Hochwasserschutz- und Ökologieprojekt Ubstadt-Weiher

Deckblatt zum

**Bericht zu den voraussichtlichen Umweltauswirkungen
(UVP-Bericht)**

Ausschnitt Gemarkungsatlas Stettfeld (1877) (M ~ 1: 12.500) / Ausschnitt Luftbild 1968

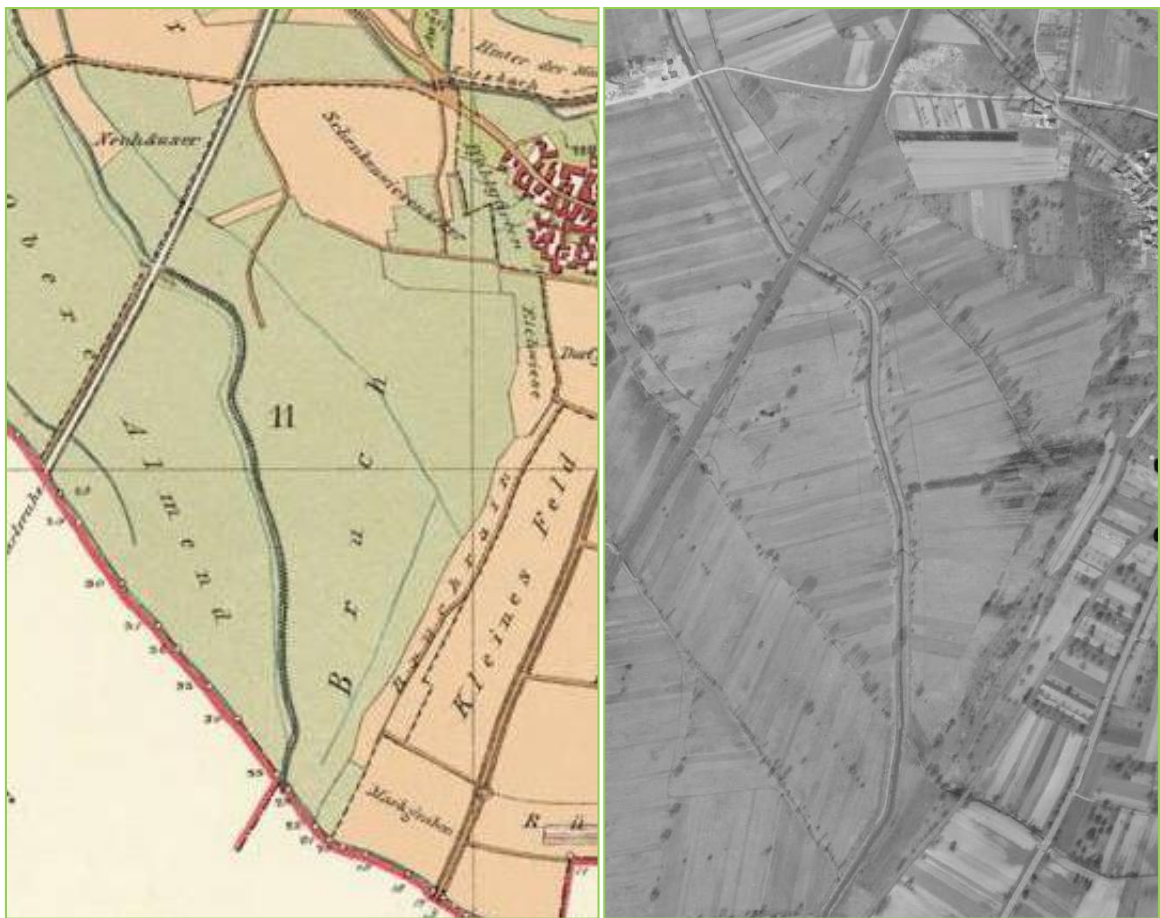
Zwei ältere Darstellungen sollen diesem Abschnitt vorangestellt werden.

Bereits vor 150 Jahren hatte der Kraichbach im Abschnitt, um den es hier geht, den gleichen Verlauf wie im über 50 Jahre alten Luftbild und wie heute.

Zeigt das Luftbild in der Oberen Almend, im Bruch und im Gewann Neuhäuser wahrscheinlich noch eine ähnliche, wenn nicht gleiche Nutzungsstruktur wie 1877, so ist diese heute bedingt durch Bebauung (Kläranlage, Bauschuttreycling und S-Bahn-Halt), Flurbereinigung und Aufgabe der landwirtschaftlichen Nutzung eine völlig andere.
